SERVICE INFO – INA 0085

Ulike venderuller på spennenhetsmontering 534 0243 10 i bensin- og dieselmotorer

Mercedes-Benz: A 160 CDI (168.007)
til VIN J568589
A 170 CDI (168.008)
til VIN J568589

Motorkoder: OM 668.940, OM 668.941
Artikkel nr.: 534 0243 10
OE nr.: A 166 200 09 70

Figur 1: Spennenhetsmontering 534 0243 10

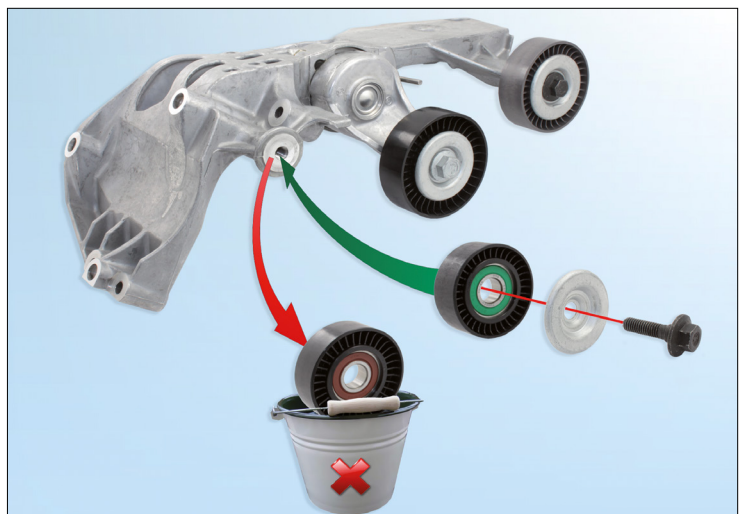
Spennenhetsmonteringen er installert som standard med venderuller som bare er egnet til bensinmotorer.

For å bruke spennenhetsmonteringen på dieselmotorene som er oppført ovenfor, må den venstre venderullen 532 0404 30 skiftes ut med venderullen 532 0406 30 (bilde 1).

Sørg for at den riktige venderullen er installert i spennenhetsmonteringen før den monteres i kjøretøyet.

Figur 2: Venderulle 532 0404 30 til kjøretøy med bensinmotor (venstre) og venderulle 532 0406 30 til kjøretøy med dieselmotor (høyre)

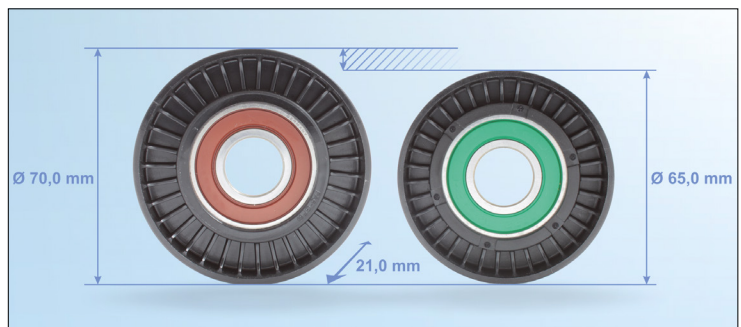
Venderulle 532 0406 30 til dieselmotorer har en mindre diameter enn venderulle 532 0404 30 (bilde 2).

Venderullen til dieselmotorer er ikke inkludert i spennenhetsmonteringen og må bestilles separat.
